Progetto per la realizzazione di impianto eolico denominato "Poggio alle Pancole" Comune di Lajatico (PI).  
Codice della procedura 7874 data di avvio 4-1-2022.

**Progetto per la realizzazione di un impianto eolico, denominato "Poggio alle Pancole", costituito da n. 7 aerogeneratori, per una potenza complessiva pari a 42 MW, e delle rispettive opere di connessione alla RTN, da realizzarsi nel Comune di Lajatico (PI). Cod procedura 7874**

**OSSERVAZIONI – ALLEGATO 3**

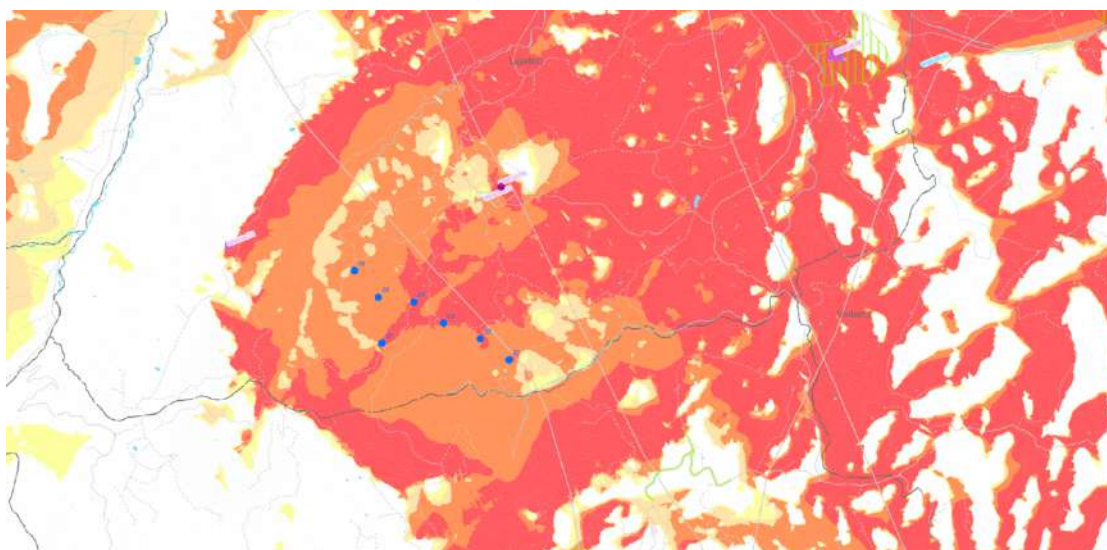
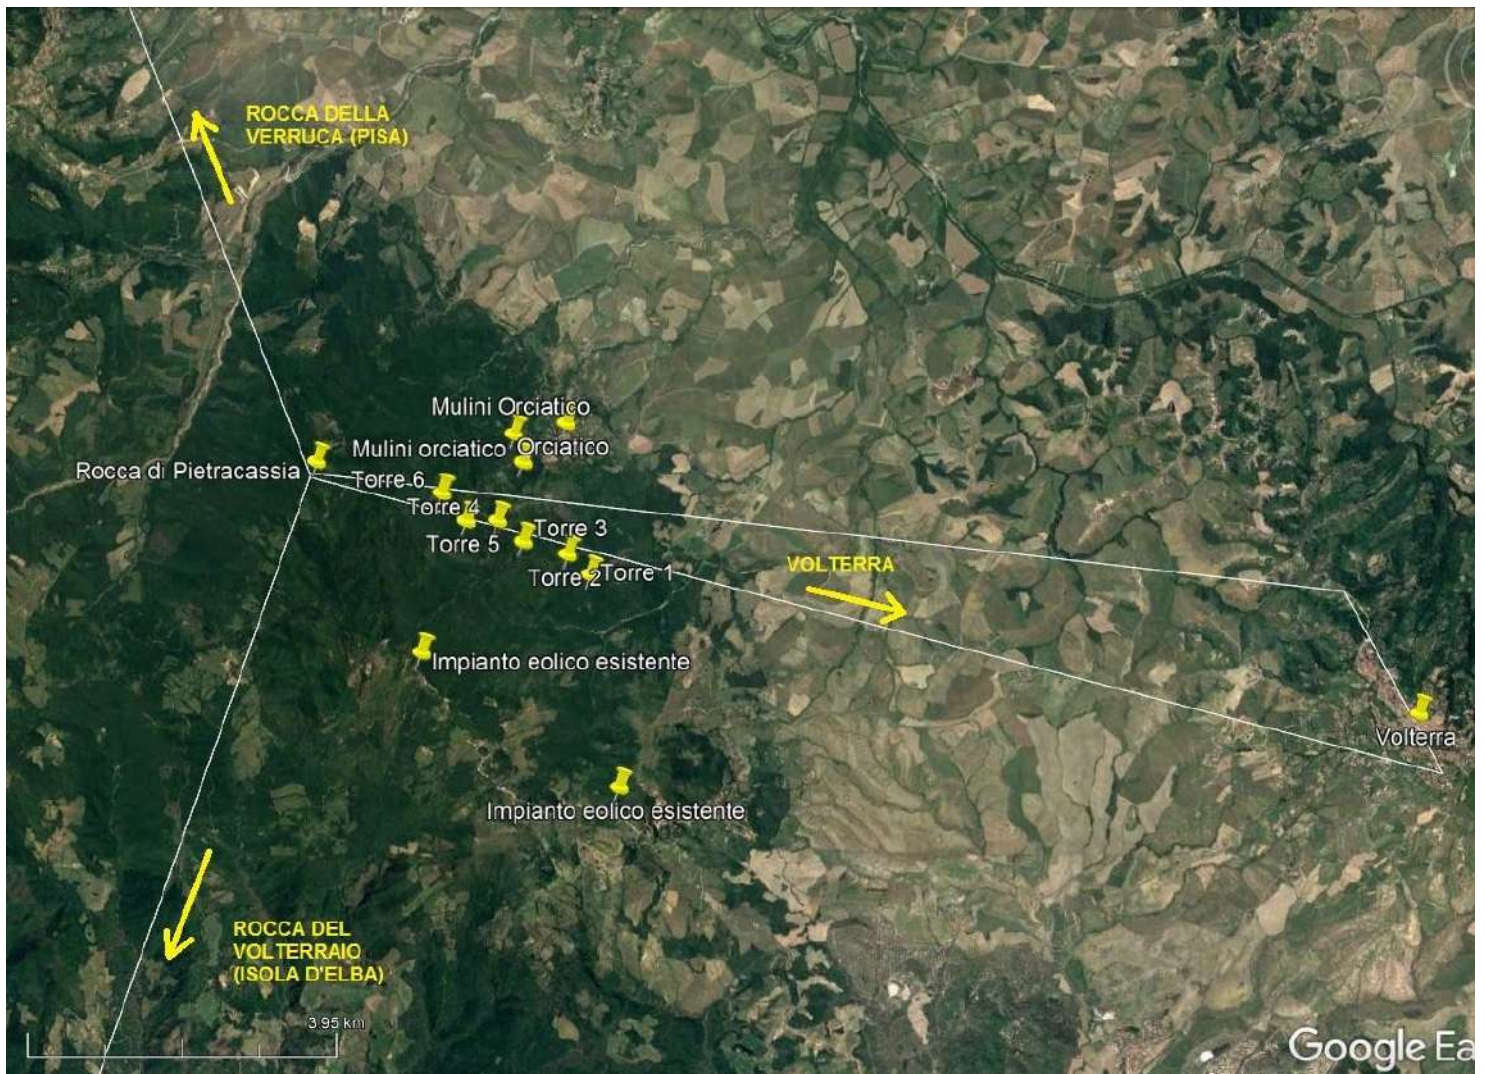
L'intervento quindi risulta in pieno contrasto con la norma introdotta dall'art. 6 del D.L. 50/2022 (entrato in vigore lo scorso 18 maggio), che ha integrato la norma transitoria del comma 8 dell'art. 20 del D. Lgs. 199/2021 (di attuazione della Direttiva RED II) in attesa del famoso Decreto del MITE sui criteri per la individuazione da parte delle Regioni delle zone idonee e non, decreto che doveva uscire entro il 15 giugno. Tale norma amplia le tipologie di aree da considerarsi idonee all'installazione di impianti FER e dice:

Si ricorda infine che tale disposizione, essendo transitoria si applica, come precisato dall'art. 57 del D.L. 50/2022, solo ai procedimenti di VIA già in corso alla data del 18 maggio 2022, e quindi pienamente applicabile al procedimento in corso con richiesta di VIA è stata presentata il 27/12/2021.

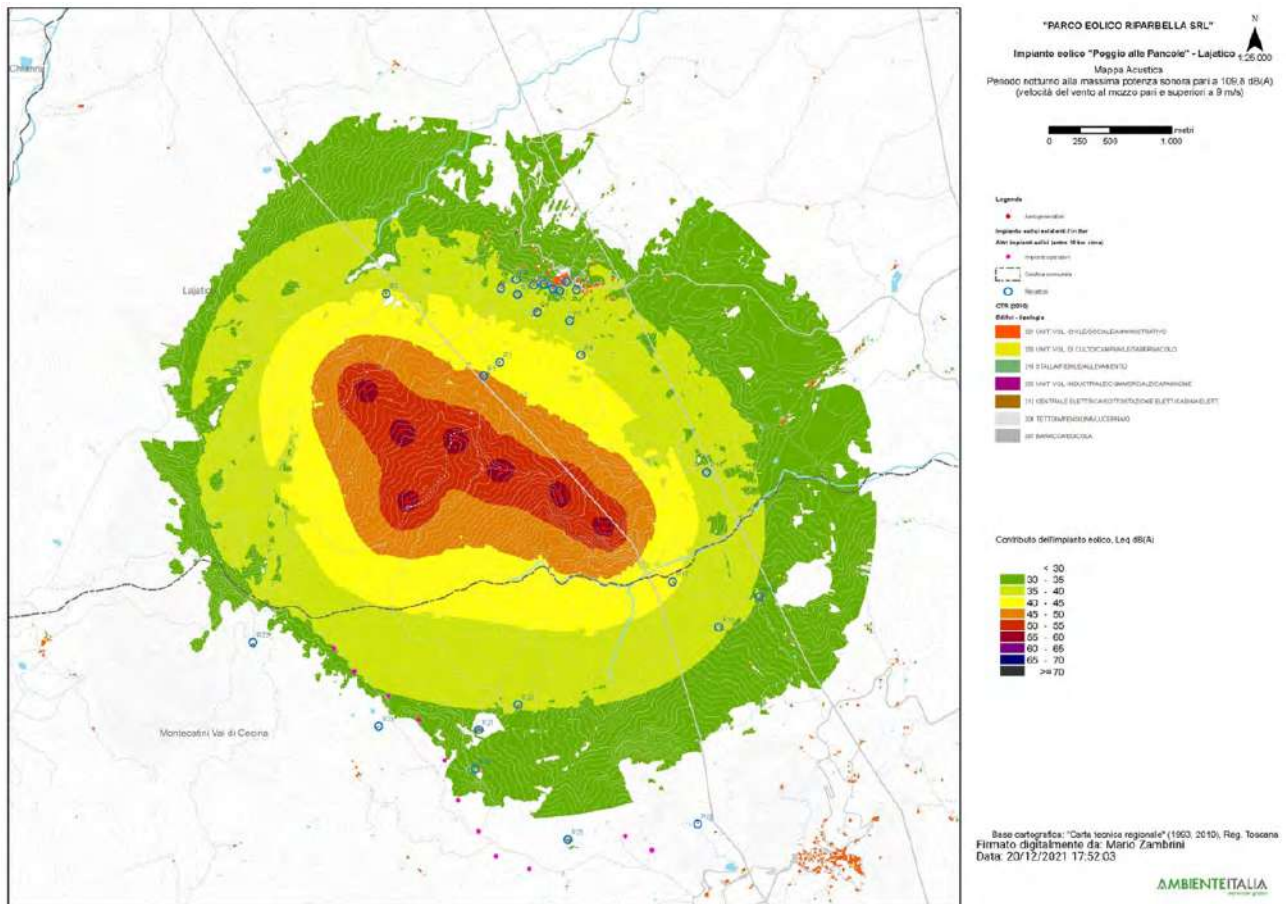
3. Nella valutazione del criterio differenziale a finestre chiuse si fa riferimento a un modello di facciata del fabbricato assolutamente non verosimile: il potere fonoisolante di un vetro 3 mm viene dichiarato 30 dB. Il potere fonoisolante di un vetro 3 mm, basta fare una veloce ricerca in letteratura, non supera i 25 dB e se ragioniamo di infisso nel suo complesso non siamo sopra i 20 dB. L'assunto della stanza 4 metri per 4 metri e volume 43 mc non è assolutamente cautelativo perché le camerette abitabili hanno superfici di calpestio inferiori ai 10 mq e volumi inferiori ai 30 mc. In ogni caso è pieno di stanze con superficie di calpestio inferiore ai 16 mq, basta una qualsiasi camera matrimoniale. La stima dell'indice dell'isolamento di facciata è quindi del tutto sovrastimata, quindi errata e porta a dichiarare che il livello di rumore ambientale a finestre chiuse è inferiore al limite di applicabilità sia di giorno che di notte. Ciò non è corretto e, in situazioni di bassa rumorosità residua come stimata/misurata dai tecnici, quando il differenziale si applica, SI SUPERA. Risulta evidente che senza l'assunto della valutazione errato dell'isolamento di facciata il criterio differenziale a finestre chiuse risulta superato.

4. L'osservazione ancora più cogente riguarda l'assunto dell'abbattimento di una parete a finestre aperte pari a 10 dB. 10 dB di abbattimento, prova qualsiasi misura che si possa fare in qualsiasi situazione, può andare bene in caso di parete molto grande, di importante  $R_w$  e con finestra piccola, inferiore al 5% della superficie finestrata. Già una stanza normalissima di una cameretta con finestra 1,2x1,4, mediante misura a 1 m dalla facciata in esterno e una all'interno con fonometro a 1 m dalla finestra aperta e oltre 1 m dalle altre superfici riflettenti microfoni a 1,5 m di altezza non presenta abbattimento del rumore superiore a 6 dB, a meno di non avere all'interno un ambiente sovraccarico di arredi solo fonoassorbenti in una condizione assolutamente non realistica. Se poi ci spostiamo a una camera con una banale porta finestra da 1,2mx2,4m si perde un ulteriore dB di abbattimento e in situazioni, che esistono tranquillamente, di infissi ampi (tipo 1,8x2,4 o 2x2,4 o anche oltre) si arriva a situazioni in cui l'unico abbattimento che offre la parete è la riduzione di 3 dB dati dai coefficienti di riflessione di facciata. Coefficiente di riflessione di facciata che, oltretutto, qui non risulta valutato.
